**Brådskande säkerhetsmeddelande till marknaden**

**Vectris™ SureScan™ MRI-elektrodset**  
**Artikelnumren 977A260, 977A275, 977A290**

Felaktigt elektrodavstånd i märkningen  
 Återkallande

Medtronic-referens: FA984

Bild 1: Etikett med felaktig information om avstånd

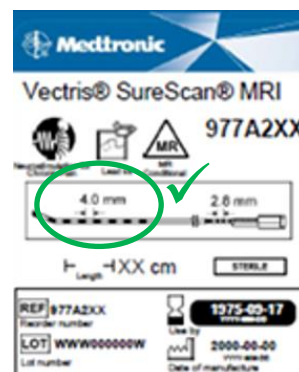
Medtronic har upptäckt att specifika PIN-nummer för Vectris SureScan MRI-elektrodset innehåller felaktig information om elektrodens avstånd som är tryckt på ytterförpackningen och i märkningen av de sterila förpackningarna. **Märkningen anger avståndet 1,5 mm mellan elektroderna, men det faktiska avståndet ska vara 4,0 mm. Katalognumren för 4,0 mm-elektroder 977A260, 977A275 och 977A290 är korrekta, men bilden är felaktig.** Fram till den 7 juni 2021 har Medtronic fått två klagomål i detta ärende, av vilka inget rapporterade någon patientolägenhet. Den felaktiga avståndsinformationen på märkningen kan leda till olägenheter för användaren, en situation som kräver ytterligare felsökning eller en potentiell operationsfördröjning.
